Progetto per la realizzazione di impianto eolico denominato "Poggio alle Pancole" Comune di Lajatico (PI).
 Codice della procedura 7874 data di avvio 4-1-2022.

Progetto per la realizzazione di un impianto eolico, denominato "Poggio alle Pancole", costituito da n. 7 aerogeneratori, per una potenza complessiva pari a 42 MW, e delle rispettive opere di connessione alla RTN, da realizzarsi nel Comune di Lajatico (PI). Cod procedura 7874

OSSERVAZIONI – ALLEGATO 3

DOC 3

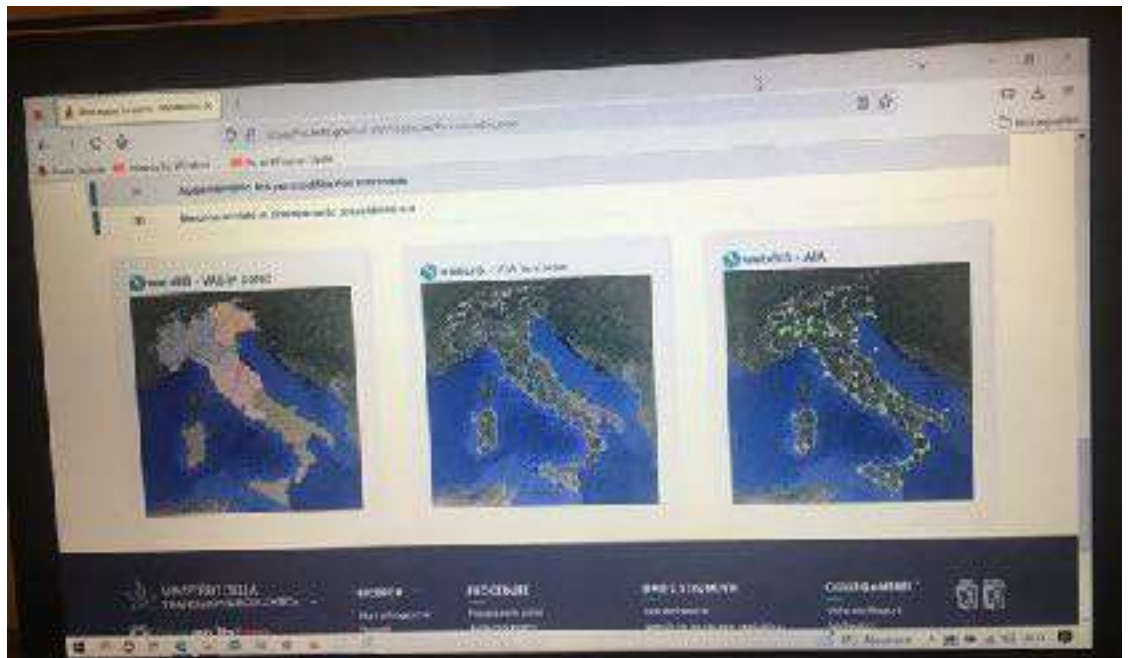
Facendo un altro percorso per accedere ai documenti del progetto e cioè cercando sul motore di ricerca il Ministero della Transizione Ecologica ed entrando nel sito web del MITE – Valutazioni e autorizzazioni ambientali - VAS-VIA-AIA e cliccando su procedure in corso (vedi **DOC. 2**), si aprono elenchi di pratiche di cui 1848 riguardanti la “Valutazione Impatto Ambientale”; in nessuna delle sottovoci compare il progetto in argomento, nemmeno tra quelle che riguardano la legge obiettivo (vedi **DOC. 3**).

DOC 5

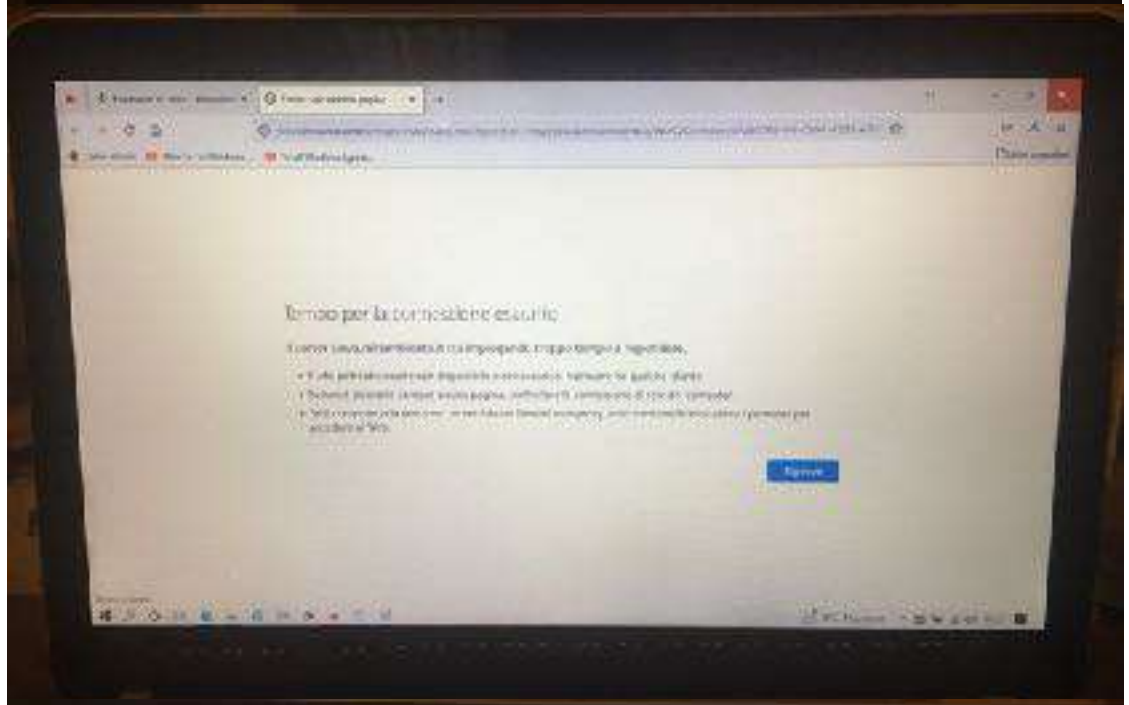
addirittura se proviamo a reperire il progetto aprendo webGIS delle VIA in corso situato nel riquadro centrale in basso (vedi **DOC. 4**), una volta cliccato, dopo molto tempo di attesa e numerosi tentativi di accesso, ci appare la schermata con su scritto “*Errore caricamento pagine - Tempo di connessione scaduto*” (vedi **DOC. 5**).

DOC 6

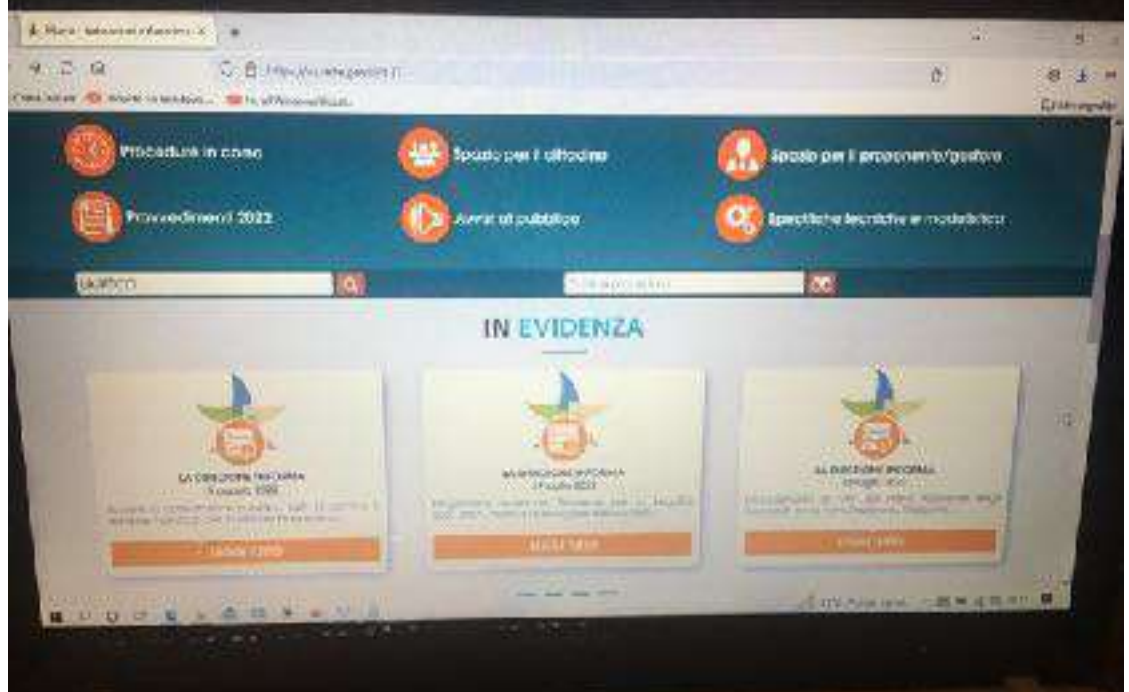
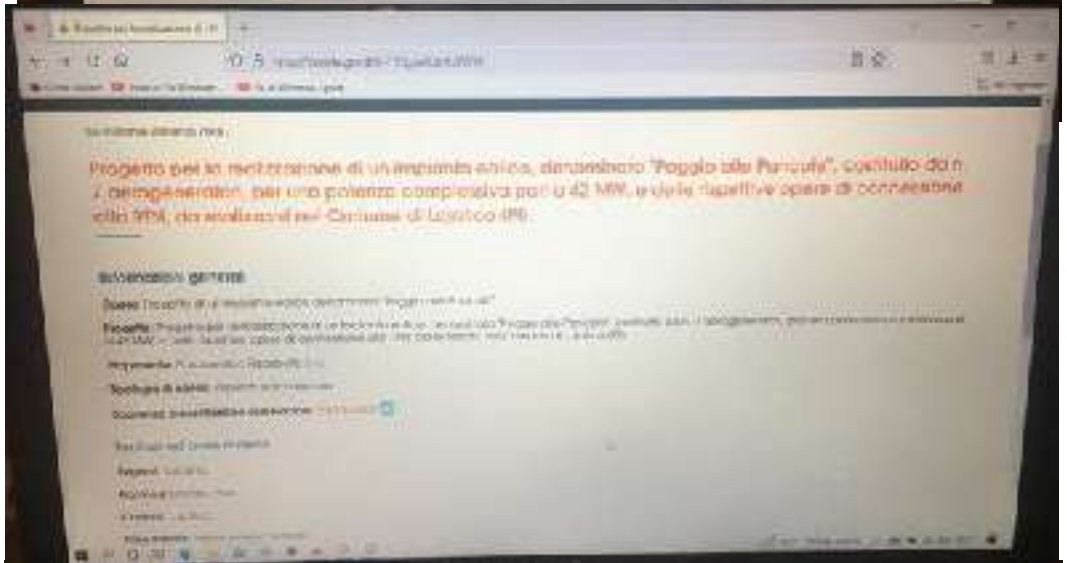
Neanche ritornando sulla home page del MITE valutazioni e autorizzazioni ambientale, nella barra in basso, scrivendo “LAJATICO” si riesce ad entrare in una pagina che contiene un elenco con il progetto in argomento: la schermata che appare dice infatti che “*Si è verificato un errore*” (vedi **DOC. 6 e 7**).

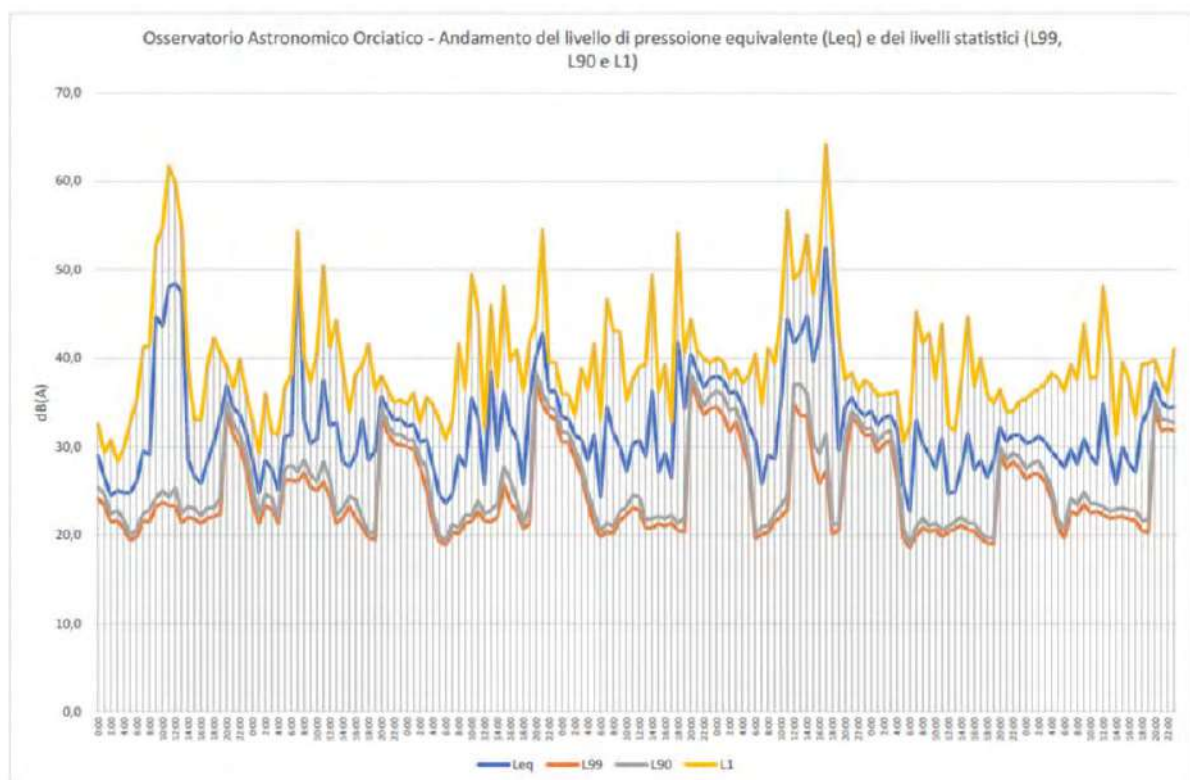
Se ne deduce che ipotizzando un abbattimento delle pareti inferiore a quello della valutazione e conforme alle stime riportate il criterio differenziale a finestre aperte si applica e SI SUPERA, sempre con riferimento ai bassi livelli di rumorosità registrati e che sono caratteristici della zona.

di pressione istantanea L1 si aggirano intorno ai 63 e 65 dB(A) o comunque superiori a 50 dB(A) e questo per periodi di 4 e 9 ore, quindi per buona parte della giornata.
